Åke Sundvall AB

Vår referens: 2017/2327/9.5

Ny komplettering till vindkomfortstudie för Rangstaplan i Högdalen, Stockholm

Figur 1a. Nuvarande utformning.

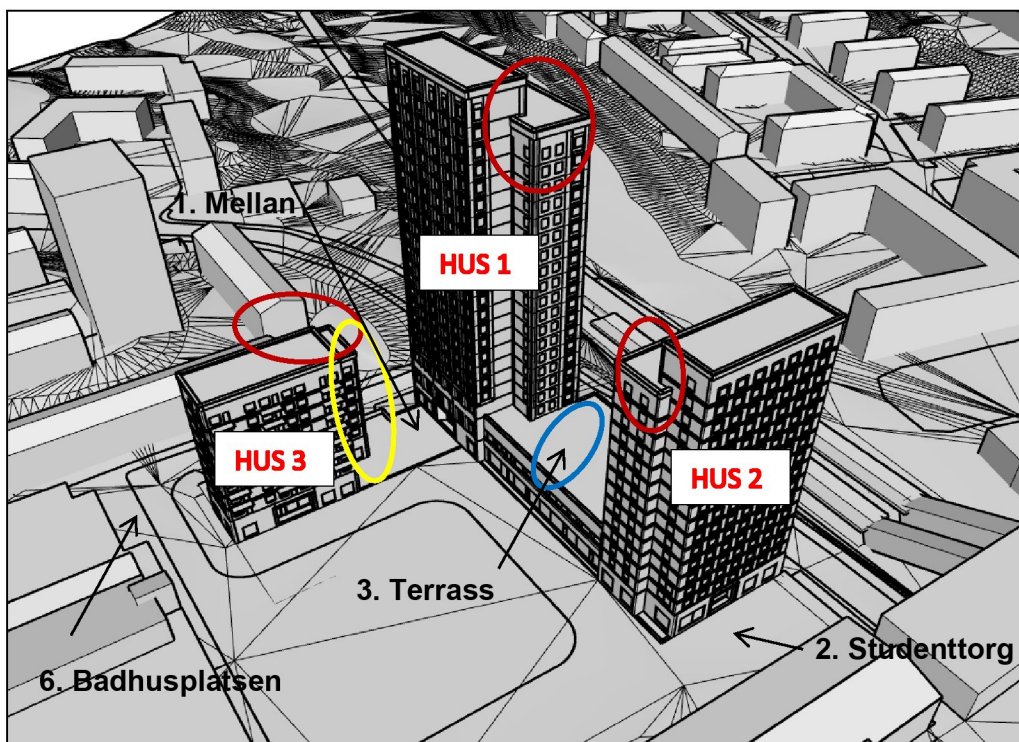
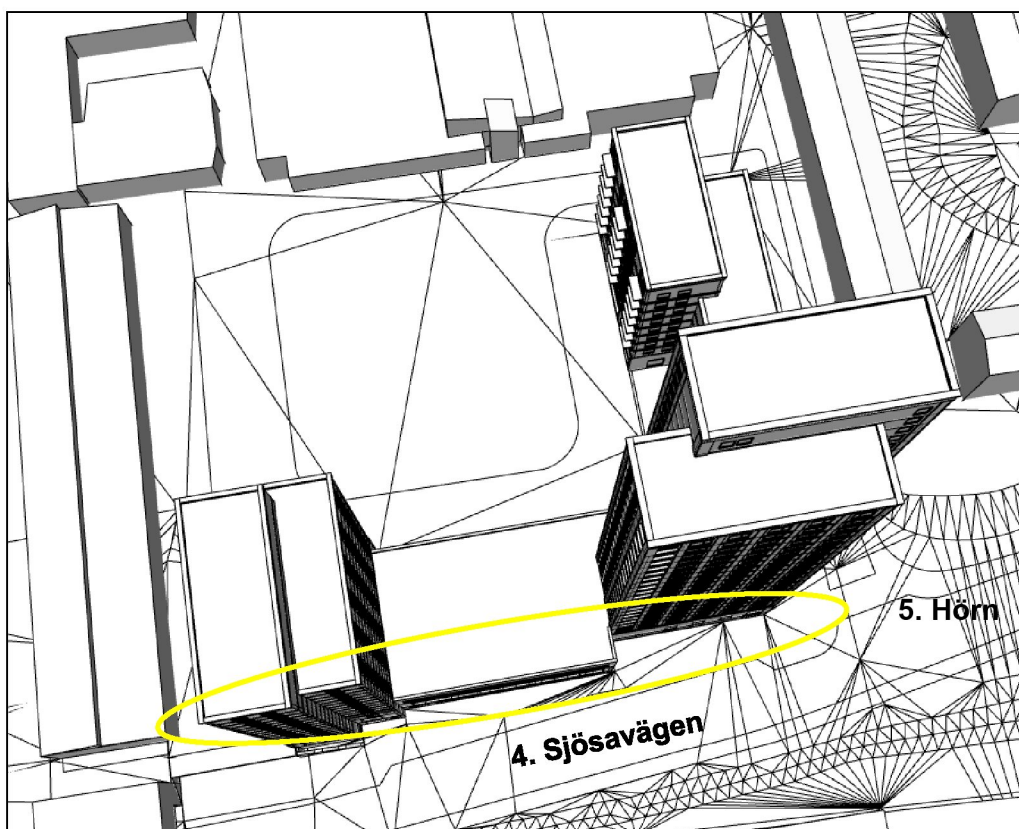
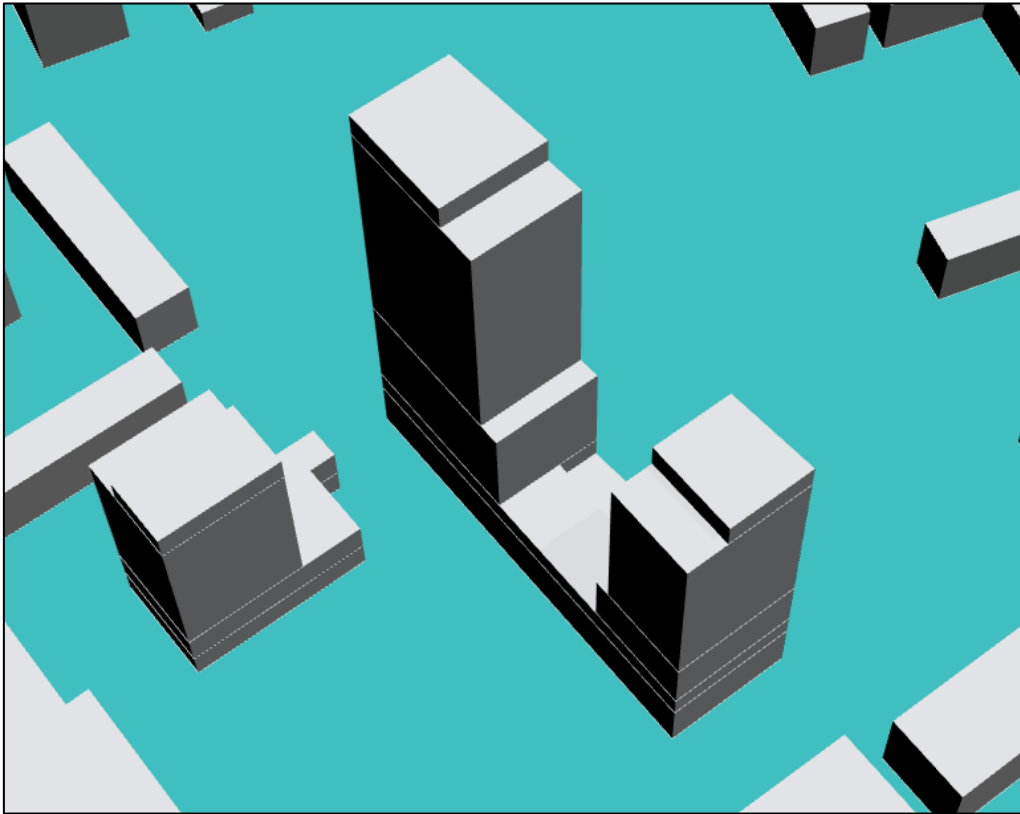
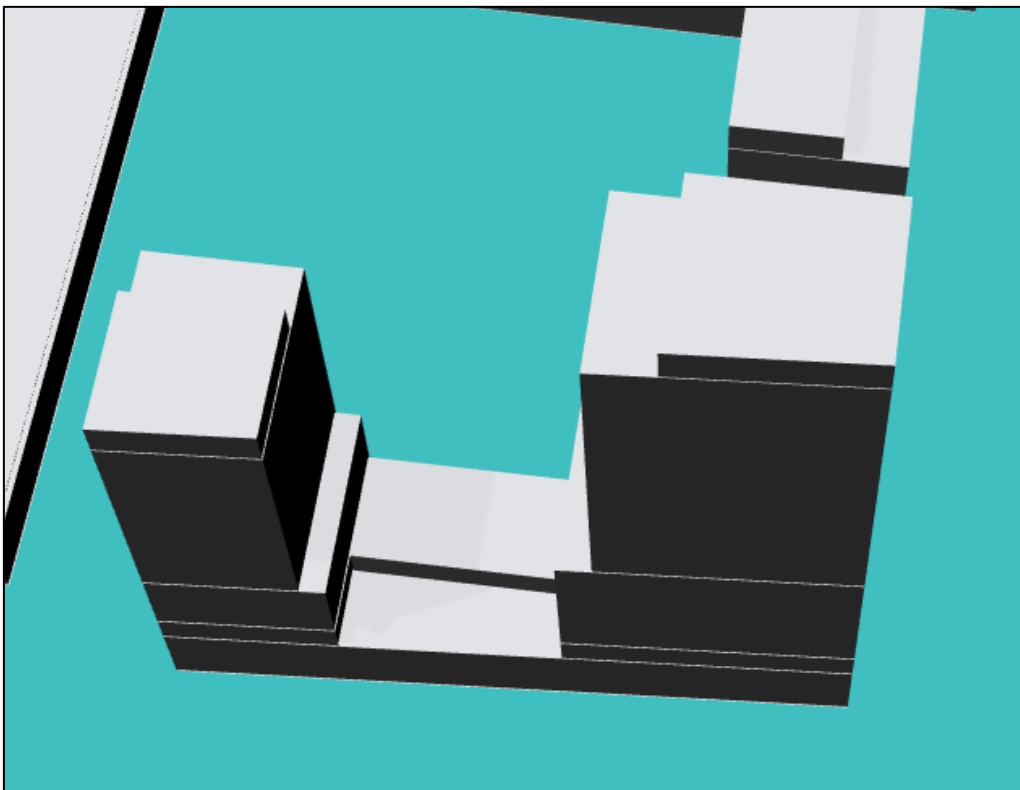
Figur 1 och 2 visar den nuvarande planens utformning av byggnaderna på Rangstaplan respektive den utformning planen hade när vindkomfortstudien gjordes. De största förändringarna är markerade med cirklar i figur 1. Ingen av de tre byggnaderna har förändrats nämnvärt i total höjd men nivåerna på delar av byggnaderna har ändrats (röda cirklar). Terrassen mellan hus 1 och hus 2 har förändrats så att den bara har en nivå istället för två (blå cirkel). Husens fotavtryck har också förändrats (gula cirklar).

Figur 3. Till vänster - Procent av tiden som vindens hastighet överstiger 5 m/s, på 2 m höjd över marken. Utsnitt av "Mellan" från resultatbild i vindkomfortrapporten. Med den nya utformningen (till höger) väntas ett liknande vindklimat med maxima ungefär vid de röda ringarna i den högra bilden.

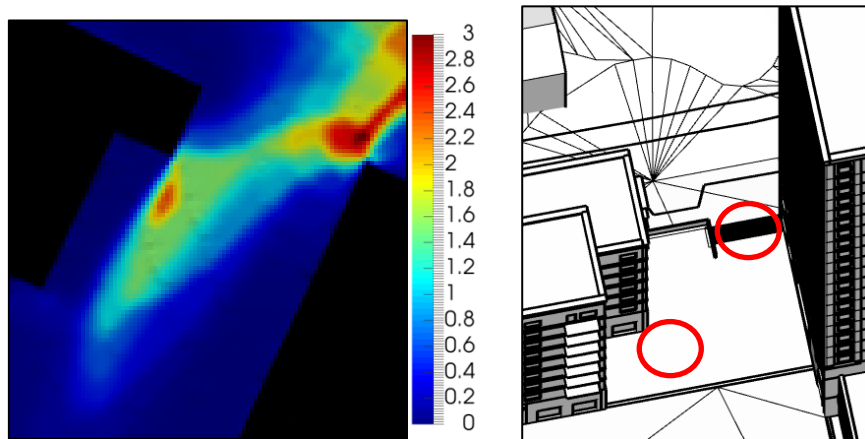
Med den nya utformningen blir utrymmet mellan hus 1 och hus 3 något bredare än i den ursprungliga planen. Fotavtrycket blir liknande med en bredare öppning mot Rangstaplan och en mindre smalare öppning mot Rangstagatan. I den ursprungliga utformningen hade hus 3 en lägre del mot passagen. Nu är hus 3:s fasad mot passagen lika hög som resten av byggnaden.

Att utrymmet blivit något bredare gör att man kan förvänta sig att vindens acceleration genom passagen minskar. Att hus 3:s fasad mot passagen blivit högre bör å andra sidan ge en förstärkning av vinden. Vilken av dessa båda förändringar som ger störst effekt är svårt att avgöra. Sannolikt tar de ungefär ut varandra så att vindens strömning genom passagen blir likartad jämfört med tidigare utformning. De blåsigaaste förhållandena väntas fortfarande vid vind från nordost och ost. Mest vindutsatta platser blir sannolikt de markerade med röda ringar i Figur 3:s högra bild, dvs nära motsvarande platser i den ursprungliga planen.

Figur 4. Procent av tiden som vindens hastighet överstiger 5 m/s, på 2 m höjd över marken. Utsnitt av Studenttorget från resultatbild i vindkomfortrapporten. Med den nya utformningen väntas möjligen en marginell förbättring av vindkomforten på platsen.

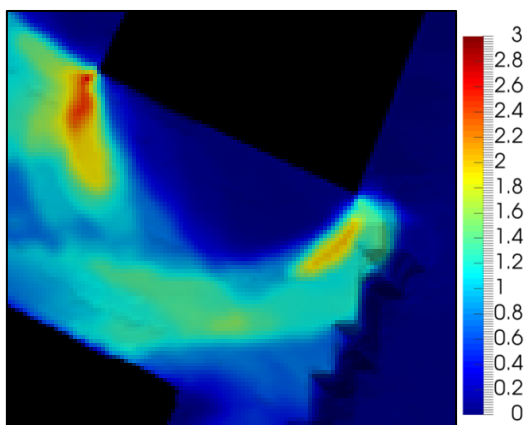
För studenttorget väntas förändringarna inte ha någon betydande påverkan på vindmiljön. Uppdelningen av hus 2:s västra fasad i två delar göra kan göra att förstärkningen vid västlig och nordvästlig vind mildras något på studenttorget och istället till viss del flyttas till västra sidan av byggnaden. Totalt sett kan detta innebära en marginell förbättring av vindkomforten på studenttorget.

Figur 5. Procent av tiden som vindens hastighet överstiger 5 m/s, på 2 m höjd över marken och terrassens golv. Utsnitt av terrassen från resultatbild i vindkomfortrapporten. Med den nya utformningen bedöms hela terrassen få en vindmiljö liknande resultaten för den övre (västra) nivån.

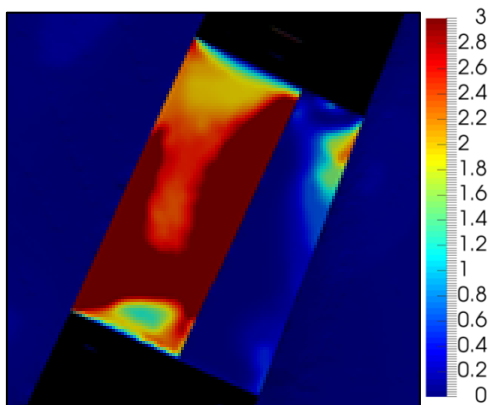
I den tidigare utformningen var terrassen mellan hus 1 och hus 2 uppdelad i två nivåer. Den nuvarande utformningen av terrassen med bara en nivå togs dock upp i vindkomfortrapporten som ett alternativ som övervägdes. De bedömningar av vindmiljön som gjordes i rapporten, av alternativet med terrassen i en nivå, gäller fortfarande. Det innebär att enplansterrassen sannolikt får en vindmiljö liknande resultaten för den övre nivån i rapporten där en stor del av ytan har för hög andel vindar över 5 m/s för att klara kriteriet för långvarig vistelse.

Figur 6. Till vänster - Procent av tiden som vindens hastighet överstiger 5 m/s, på 2 m höjd över marken. Utsnitt av ”hörnet” från resultatbild i vindkomfortrapporten. Resultatet bedöms vara på ungefär samma nivå med maxima ungefär vid de röda ringarna i den högra bilden.

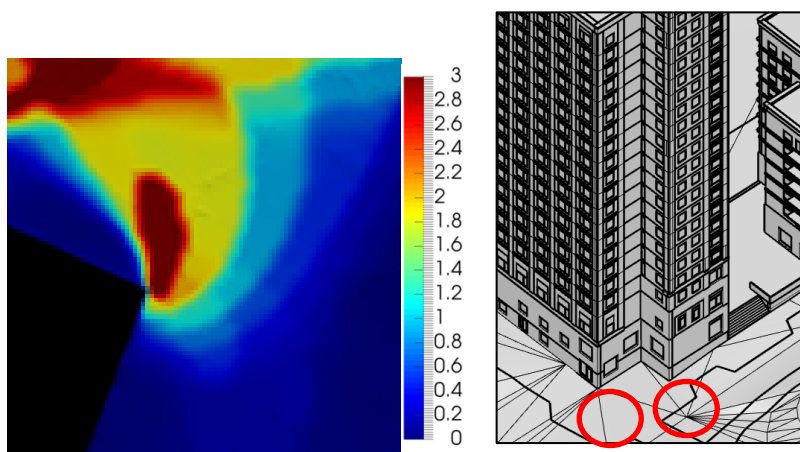
Förändringarna i den nya utformningen bedöms inte påverka vindklimatet i närheten av det nordöstra hörnet på hus 1 på något avgörande vis. Slutsatserna i vindkomfortrapporten kvarstår att detta väntas bli en vindutsatt plats bäst lämpad för kortvarig vistelse. Skillnaden blir att de mest vindutsatta delarna av platsen flyttas något. Troligen blir det blåsigast i områdena markerade med röda ringar i Figur 6:s högra bild.
